立教大学原子力研究所 原子炉施設保安規定の変更について

令和 2 年 1 1 月 3 0 日

学校法人 立教学院
立教大学 原子力研究所

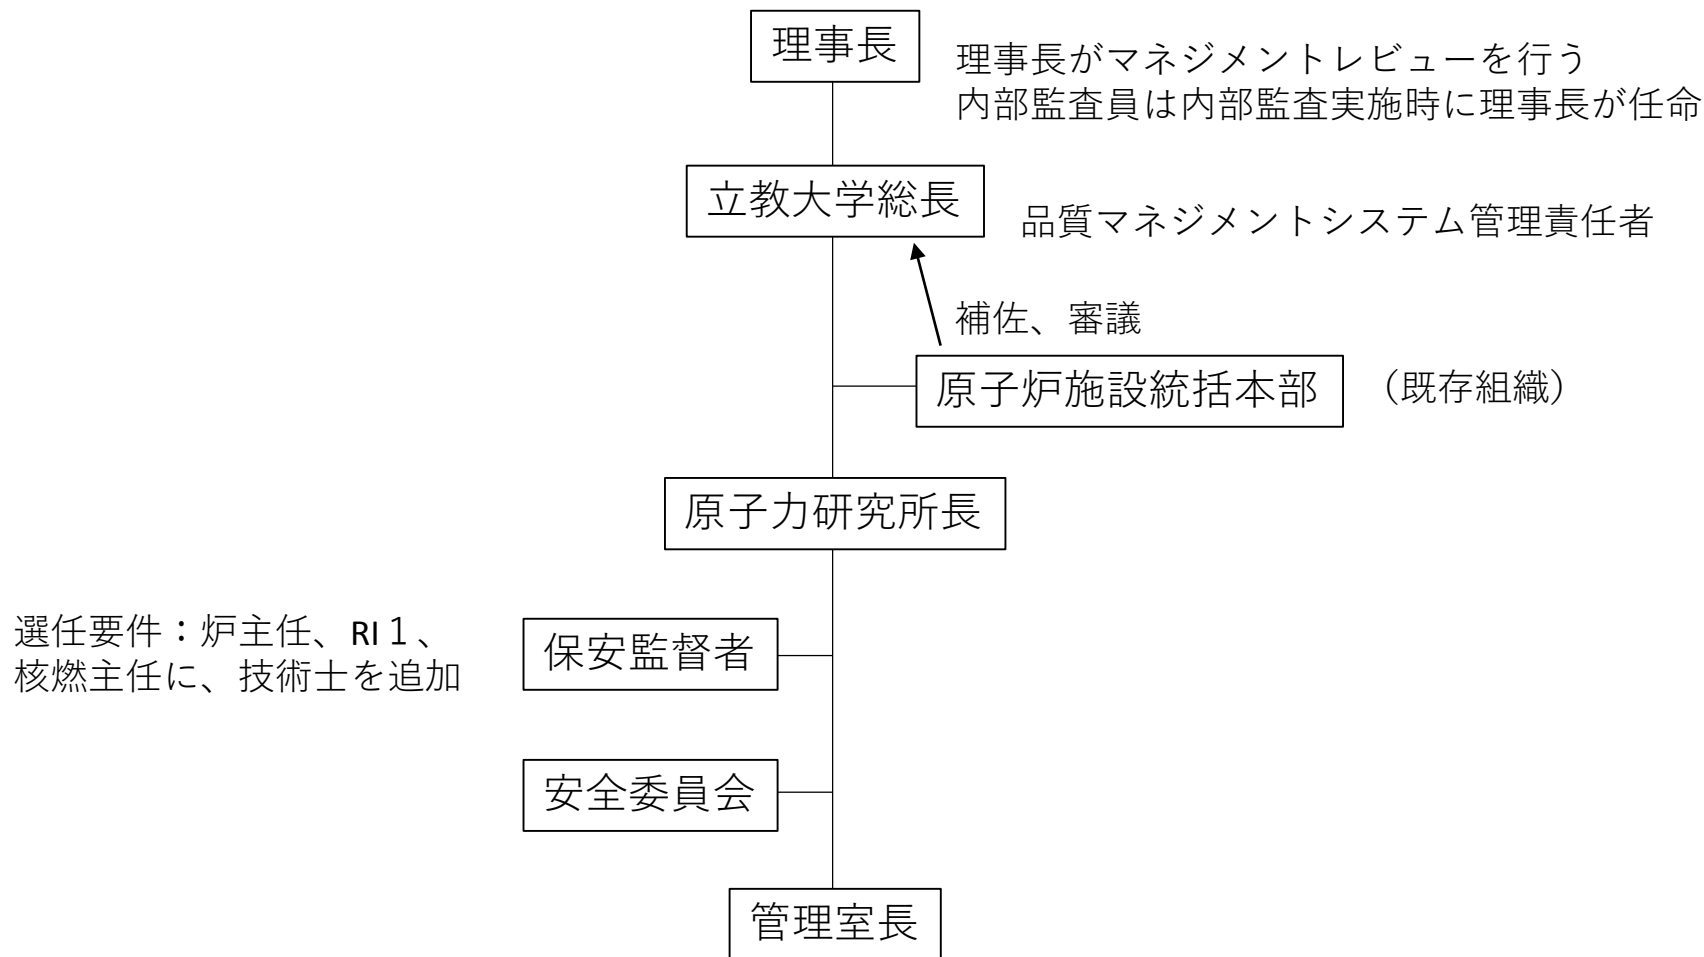
(1) 経営責任者のリーダーシップ

品管規則に従い、次の図に示す組織によって、品質マネジメントシステムを確立し、運用し、改善する。
